ÉCOLE PRIMAIRE
ACCUEIL DE LOISIRS
ÉQUIPEMENT SPORTIF

SYNTHÈSE DE
L'ANALYSE DES
OFFRES
PHASE APS
1^{ER} TOUR
05 JUIN

Ville de Chevilly-La-Rue
Hôtel de Ville

PLI 1: ATELIER DU PONT / BELLIARD

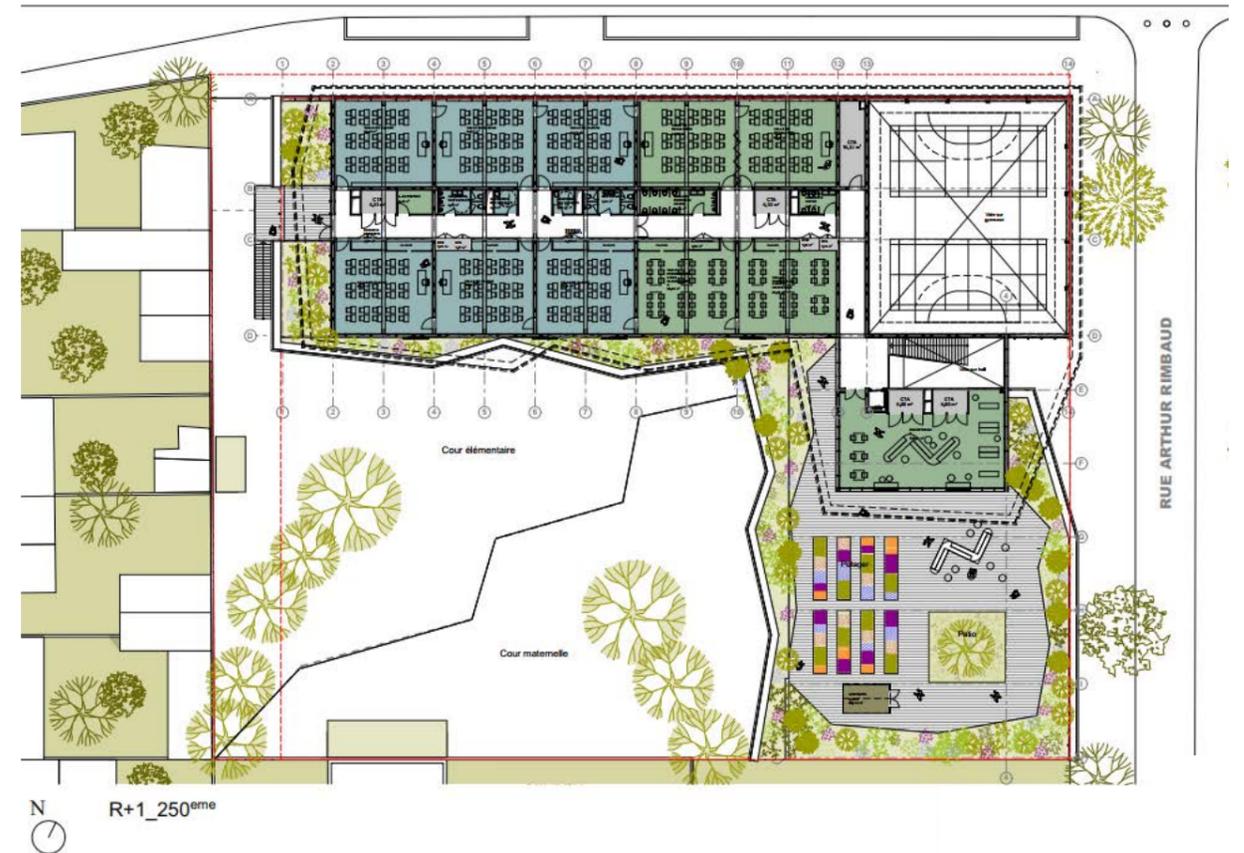
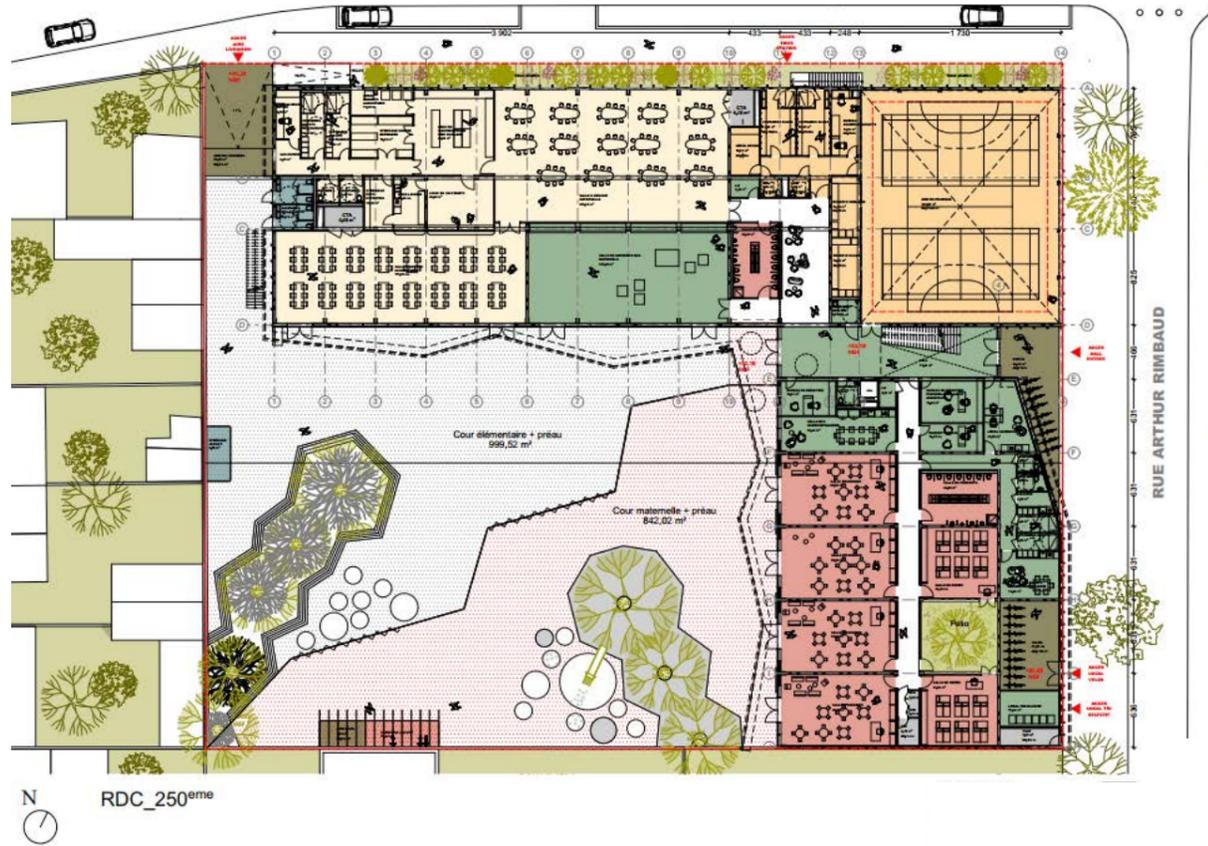
Les images 3D ne sont pas en concordance avec la description technique du projet. Les images ne reflètent pas la réalité de la mise en œuvre technique : épaisseur de toiture, glissières, menuiseries,

Les façades en élévation ne permettent pas de comprendre le rapport plein / vitré

La surface salle de propreté de l'ALSH est inférieure aux besoins.

Le hall d'accueil est sous dimensionné avec une forme étroite et empiété par un escalier laissant seulement 2 m de passage.

- Comment garantir un flux aisé (école, ALSH et association) dans un hall de 2 m de passage uniquement (coté escalier) ?
- Comment se fait la gestion du local du tri sélectif à partir de l'équipement ?

PLI 2: LA ARCHITECTURE /LIFTEAM

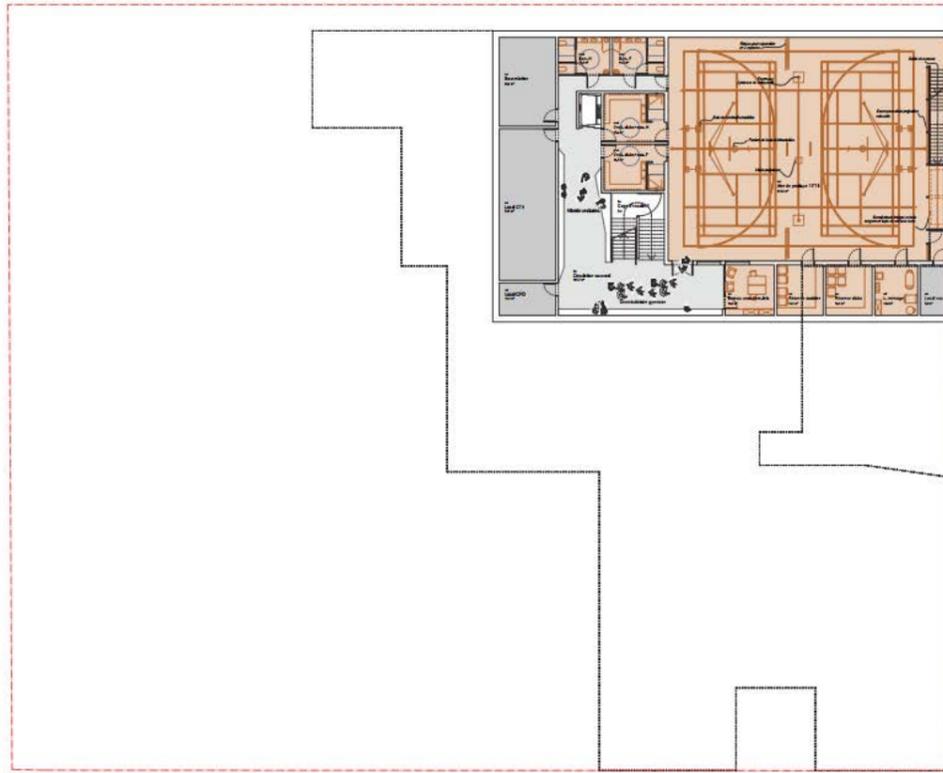
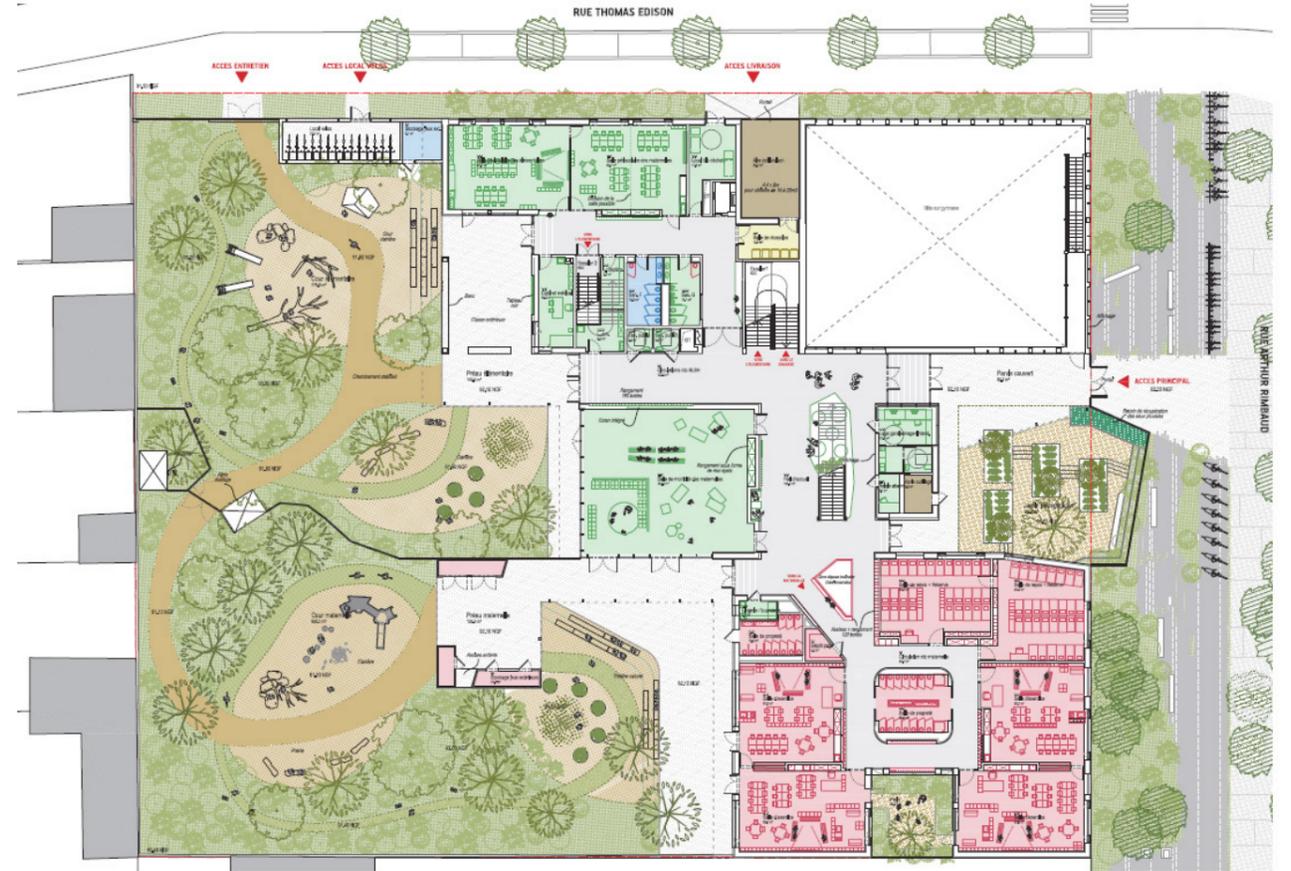
Ce projet souffre d'un dysfonctionnement majeur à cause d'une restauration à l'étage. Le PTD exigeait d'avoir la restauration au RDC. Cette contrainte a été dérogée afin de minimiser l'emprise au sol du bâti et d'agrandir les cours. Mais cela ne garantit pas un fonctionnement optimisé et des flux se croisent tel que les denrées, enfants, agents office, poubelles... Le choix d'implantation de la restauration a obligé les concepteurs d'avoir une élémentaire au R+2 avec une cour au RDC. (Deux étages à parcourir au moins 4 fois par les enfants élémentaires, un peu éloigné % l'entrée). Le pôle commun enfant n'a pas été bien appréhendé dans son fonctionnement, les salles de régulation doivent être proches des salles d'activité, et fonctionnellement accessibles depuis la maternelle et l'élémentaire.

Le gymnase, semi enterré, permet d'avoir des fenêtres hautes qui éclairent l'aire de pratique cependant un vitrage opalescent garantirait l'intimité de cet espace.

Un hall et des surfaces de circulation et couloirs généreuses, mais une distanciation entre entité trop importante. Absence de salle de propreté maternelle pour l'ALSH. Salles de repos sont surdimensionnées

- Comment gérer les flux des personnes extérieurs de l'école vers le cabinet médical en évitant une pénétration trop en amont dans l'équipement ?
- Comment la position du bureau de direction assure-t-elle la surveillance des flux élémentaires ?

- Comment garantir le rôle que joue le bureau périscolaire en étant à l'étage éloigné des locaux ALSH et hall ?
- À quoi sert le local relais ATSEM ?
- Quelle salle de propreté est dédiée aux enfants d'âge maternel quand ils utilisent la salle d'activité ?

- Comment se gère le flux des enfants élémentaires depuis la cour vers les sanitaires (quels accès ont-ils ? comment assurer la surveillance ?)
- En cas d'ouverture d'une classe supplémentaire maternelle, comment garantir un lien entre la salle de régulation et l'aile maternelle ?

- Comment garantir le lien demandé entre les salles d'activité et les salles de régulation ?
- Serait-il possible de rendre les salles de repos et classes communicantes afin de permettre le réveil échelonné ?

- Pourquoi rendre une des salles de propreté accessible uniquement depuis la cour ?
- Pourquoi créer une zone trotinettes dans le hall ?
- Est-ce que les sanitaires élémentaires au R+2 sont suffisants pour 8 classes ?

- Justifier un seul et unique monte-charge pour les PMR de l'établissement et les livraisons de la restauration
- Comment la cour élémentaire au R+1 joue son rôle de régulateur d'accès au self ?
